Betreft: 32 appartementen Eiland K

# Plantoets WAC

Inzake project 32 appartementen Eiland K

# WAC-advies

### Opmerkingen Tekening bgg delen 1 en 2

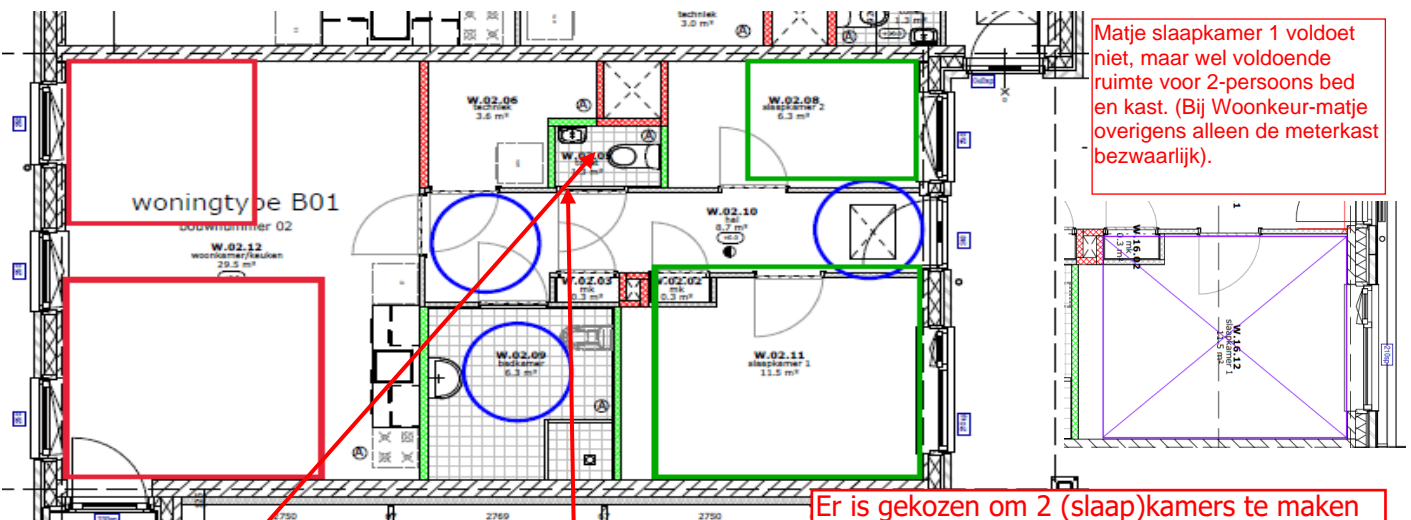
draairichting van alle deuren van de bergingen tussen stramien 05 en 07 en stramien F en H, graag omdraaien, nu moet je "om" de deur heen lopen om de berging binnen te gaan. Ook de toegangsdeuren tot bergingscomplexen naar buiten laten draaien.

stramien 6 (deel 1) begane grond, welke techniek wordt in de techniekruimte gesitueerd?

De beide noodtrappen op de begane grond afsluitbaar maken zodat deze alleen als vluchtdeur fungeren

Dit kan nog aangepast worden.

Dit worden werkkasten

Zijn afsluitbaar op 1e verdieping, dit voldoet aan PKVV

in totaal 18 x type B

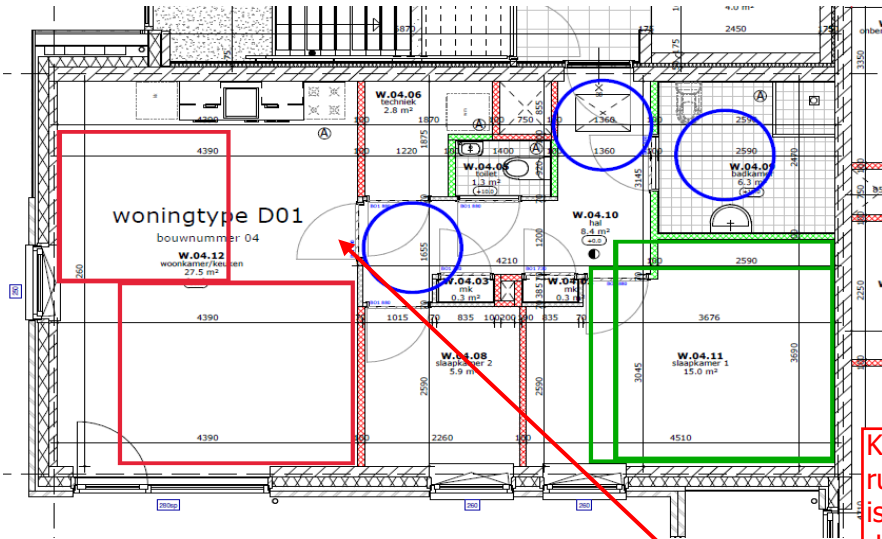
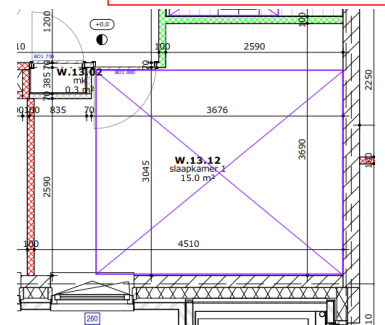
De gang graag voorzien van een garderobe ruimte.

De inrichting van het toilet inclusief draairichting deur omdraaien: hierdoor wordt de toiletput niet tegen de slaapkamerwand geplaatst (geluid)

Matje slaapkamer 1 voldoet niet, maar wel voldoende ruimte voor 2-persoons bed en kast. (Bij Woonkeur-matje overigens alleen de meterkast beschikbaar).

Er is gekozen om 2 (slaap)kamers te maken in de woning. De berging in de woning waar ook de wasmachine komt te staan is groot genoeg om een garderobe te maken. Prettig zodat je die niet zit en alles netjes blijft.

Betreffen zware wanden en geïsoleerde buizen, zal weinig tot geen overlast veroorzaken. Dit betreft de 2e kamer die veelal als werkkamer of hobbyruimte wordt gebruikt. Deze plaats is noodzakelijk om de standleiding (schacht) op dezelfde plaats boven elkaar te houden.

in totaal 4 x type D

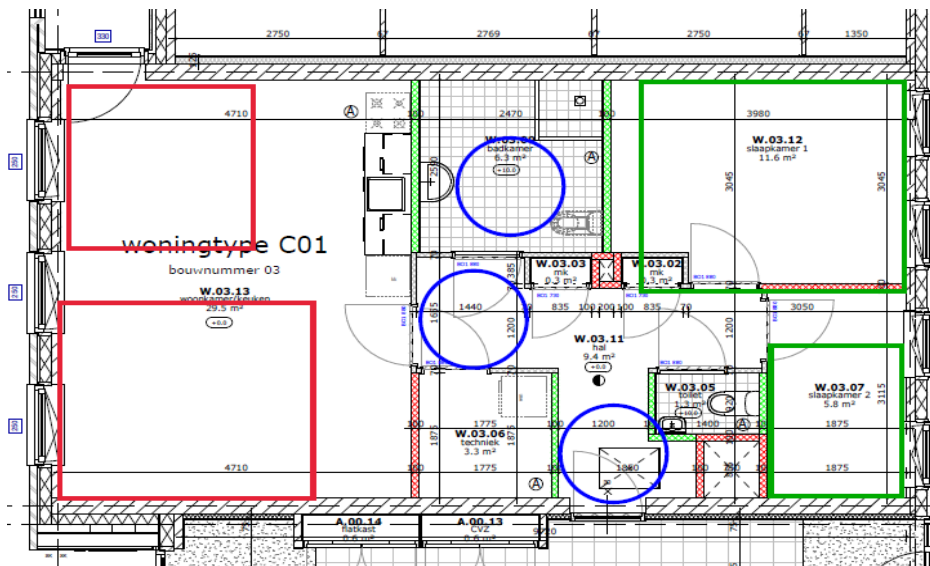
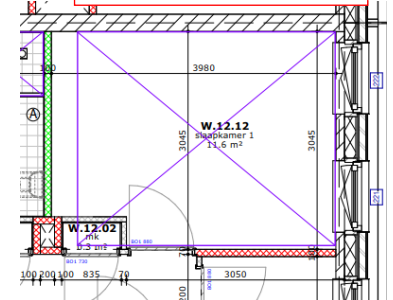
In overweging wordt gegeven de woon-/eetkamerdeur qua draairichting om te draaien. Zodat je in 1ste instantie de woonkamer in kijkt.

Keuze gemaakt voor 2 (slaap)kamers en ruime badkamer. Het toilet in de badkamer is een loze leiding en niet standaard. Hier is dus voldoende ruimte.

Goeie tip. Nemen we mee.

in totaal 4 x type C

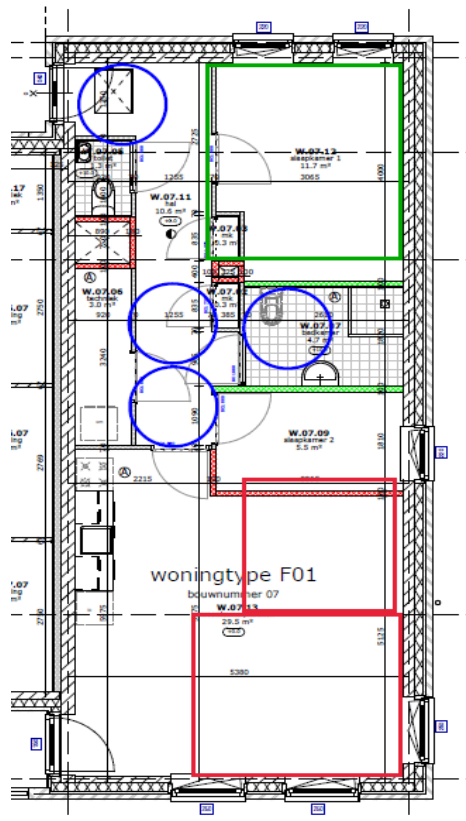
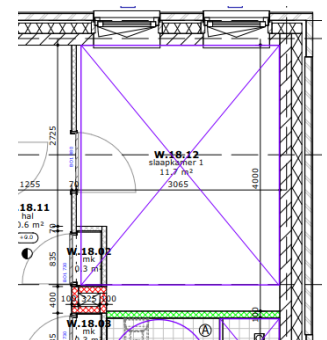
Krijgt dit appartement dat op de begane grond is gesitueerd geen balkon/terras?

Jawel, een overdekte ruimte, soort "loggia" vóór het bergingencluster gelegen.

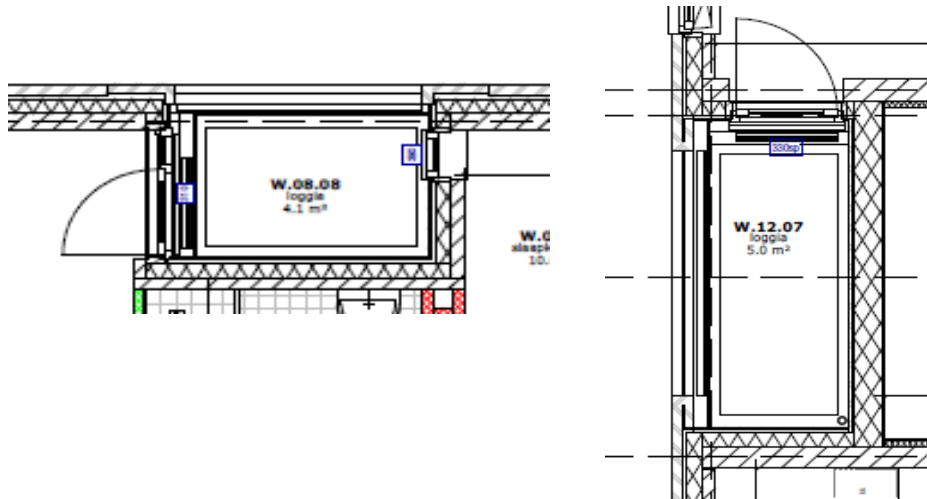
Licht het balkon van dit (bovenstaand) appartement niet te dicht bij de  
 hoofdslaapkamer van het naastliggende appartement?  
 De in dehoek gesitueerde deuren naar balkon/terras bij voorkeur naar buiten  
 laten draaien.

Inpandige loggia wijzigen in uitpandig balkon indien mogelijk is rekening houdend met rooilijn

Nauwelijks zicht op  
 slaapkamer, hooguit op kast.  
 Loggia zou meer gesloten  
 kunnen worden, maar geen  
 voorkeur architect.

Alle balkon- en loggiadeuren  
 naar binnendraaiend  
 uitgevoerd i.v.m. opstelruimte  
 meubilair op balkon/terras.

Niet mogelijk, houdt inderdaad verband met rooilijn bestemmingsplan, veiligheid voor verkeer en eisen supervisor.

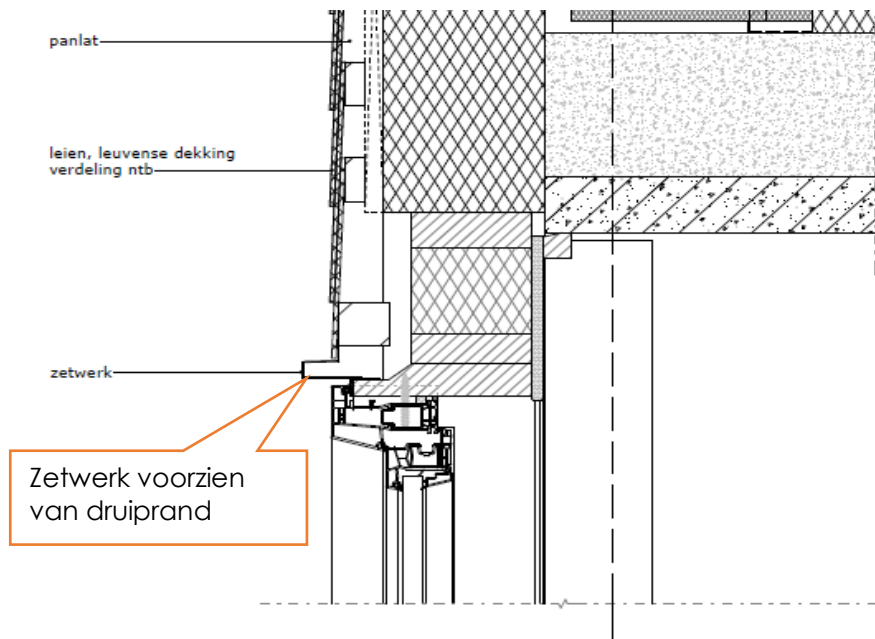
Wat is functie van gestippeld toilet in de badkamer?

Op welke manier zijn de platte daken bereikbaar i.v.m. het noodzakelijk onderhoud?

De gevelkozijnen in de woonkamer bestaande uit 3 kleine kozijnen wijzigen 2 grote kozijnen, wordt door bewoner prettiger ervaren

Loze leidingen, toekomstige "optie"

Via dakluik (nabij lift), ladder, hoogwerker.

Sluit niet aan bij architectonische visie.

detail 06

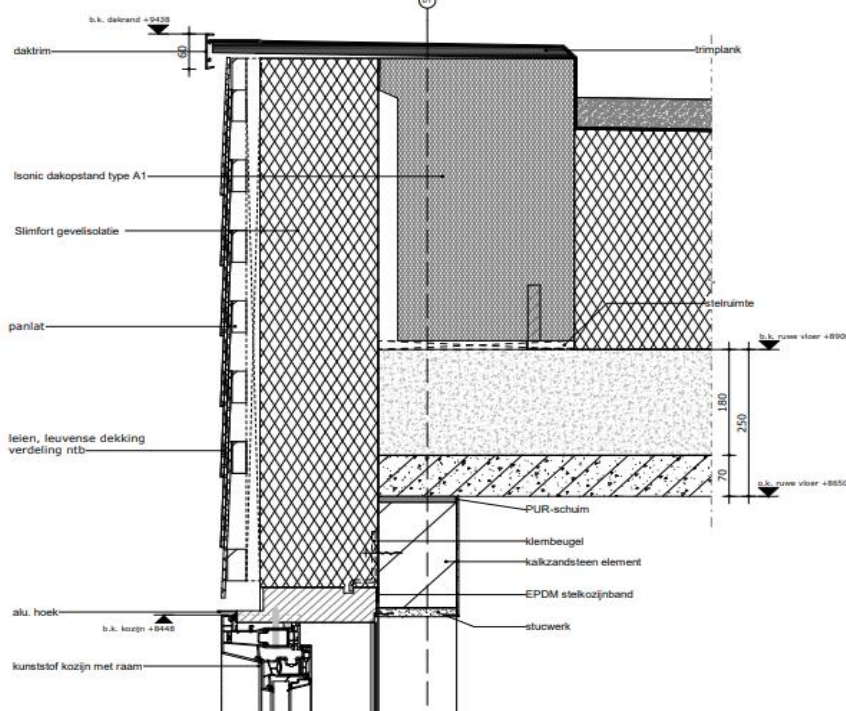
EPDM folie aanbrengen

Er zal een waterkerende folie aangebracht worden.

Algemeen: als waterkerende folie in spouw EPDM toepassen

PS kit toepassen en plakstrip  
aanbrengen ter bescherming kit  
voeg  
Detail 13

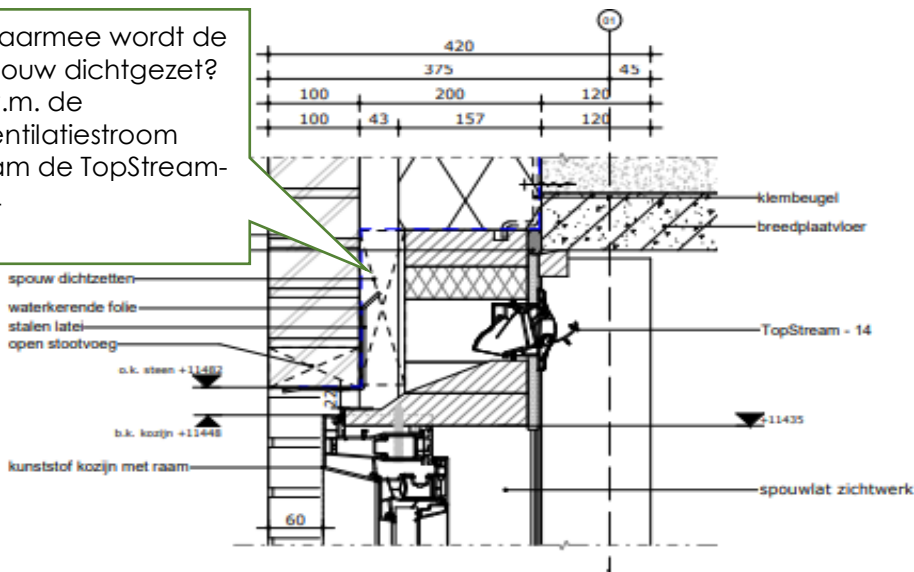
Waarmee wordt de spouw dichtgezet? I.v.m. de ventilatiestroom van de TopStream-14

Er wordt een MS polymeerkit toegepast zonder plakstrip. Basis uitvoering volgens concept Trebbe.

Extra lat op de spouwlat, juist om te zorgen dat de luchtstroom door het rooster gaat. (In plaats van de spouw in).

Detail 09

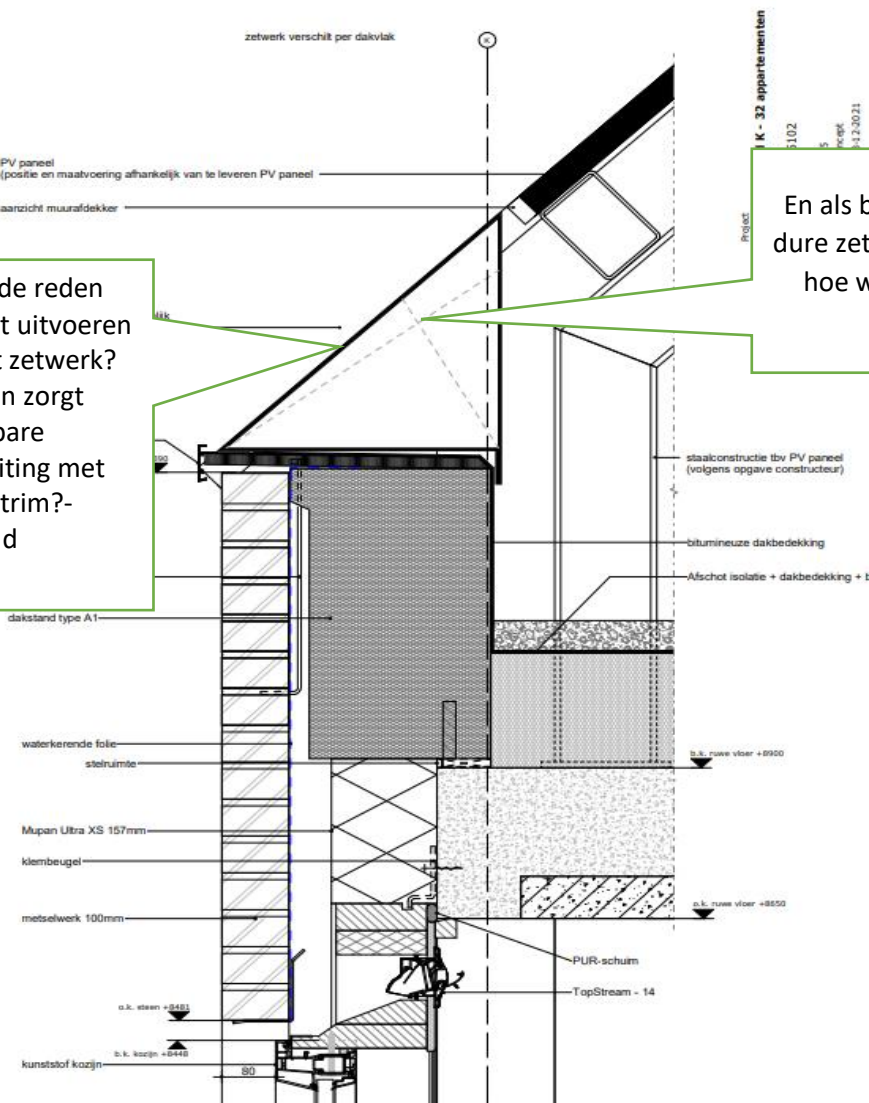
wat is de reden van het uitvoeren van dit zetwerk? Duur en zorgt kwetsbare aansluiting met de daktrim?-opstand

En als besloten wordt het dure zetwerk uit te voeren, hoe wordt dit zetwerk bevestigd?

Dit is inderdaad duur, maar een uitdrukkelijke wens van de supervisor en welstand om de PV-panelen te "omkaderen" met zetwerk. Bevestiging middels schroeven en/of klampen, uit te werken in het stadium van werktekeningen.
